2021年8月川棚川洪水に基づく石木ダムの必要性についての検証

今本博健

2021年8月11日から15日にかけて川棚川流域には総雨量が800mmを超える豪雨が発生した。この豪雨により、石木川合流点より上流の川棚川本川や支川の石木川では水位が堤防天端近くまで上昇したが、治水基準地点の山道橋での水位は想定を大きく下回った。本文では、長崎県が発表した資料や観測結果をもとに、石木ダムが不要であることを証明する。

図1 川棚川水系計画高水流量配分図

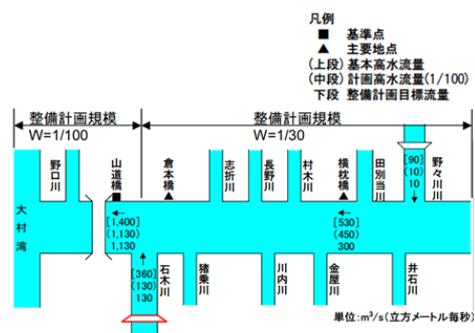
2007年3月に川棚川水系河川整備計画を策定したのち2009年3月に変更した。図1は変更後の川棚川水系計画高水流量配分図である。計画規模を石木川合流点より下流では1/100、上流では1/30とし、山道橋での目標高水 $1,400\text{m}^3/\text{s}$ を既設の野々川ダムにより $80\text{m}^3/\text{s}$ 、事業中の石木ダムにより $190\text{m}^3/\text{s}$ の合計 $270\text{m}^3/\text{s}$ を調節し、計画高水流量を $1,130\text{m}^3/\text{s}$ としている。

図3 山道橋における常時水位計による観測結果

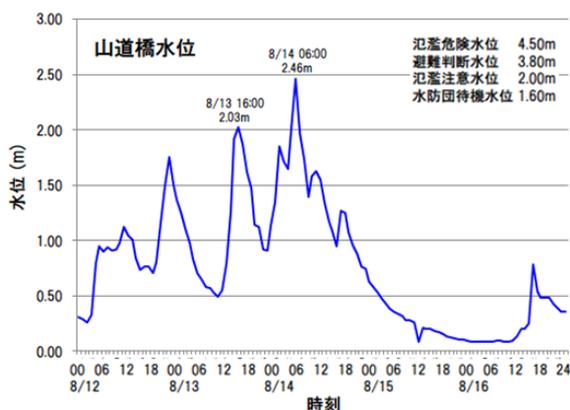
図3は山道橋における常時水位計による1時間ごとの水位である。多くのピークがあるが図2の1時間雨量の時間的変化とよく一致している。量水標表示による最高水位は14日06:00の2.46mであり、氾濫危険水位4.50mより2.04m低い。

山道橋における常時水位計による水位は8月14日06:00における2.46mが最高水位となっている。一方、川棚川2.0km右岸に設置された危機管理型水位計によると、06:25における堤防高-3.13mが最高水位であるが、06:00から0.23m上昇している。したがって、山道橋の本当の最高水位はこの上昇分を加えて2.69mとなり、TP表示では零点高の0.410mを加えてTP3.10mとなる。この水位を(1)式に用いると、 $Q=281\text{m}^3/\text{s}$ が得られる。

図4 危機管理型水位計による観測結果

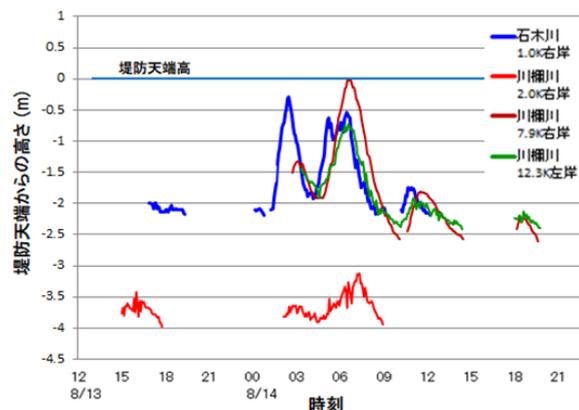
図4は4地点の危機管理型水位計による5分ごとの水位である。作動が水位の高いときに限定されており欠測が多いが、ピーク水位付近の状況は読み取れる。注目されるのは、川棚川 7.9km 右岸および石木川 1.0km 右岸での最高水位が堤防天端近くまで上昇しているのに、川棚川 2.0km 右岸では堤防天端から3m以上低くなっている。図3の常時水位計による観測結果でも最高水位は氾濫危険水位より2.5m以上低くなっており、危機管理型水位計は正常に作動しており、観測値に誤りはない。

このような状況になった理由として、整備規模が上流では 1/30 であるが下流では 1/100 と異なる、ピーク水位時の潮位が朔望満潮位より低かった、などが考えられるが、それだけでは説明できないほど下流水位は低い。

図5 山道橋における年最大流量

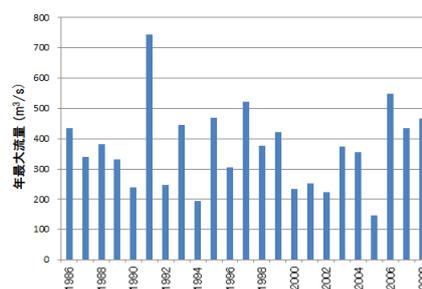
この流量は図5の山道橋における年最大流量と比較すると、毎年発生する程度のものであり、今回の洪水の流量としては過小すぎる。したがって、この値は採用できず、(1)式は使えない。
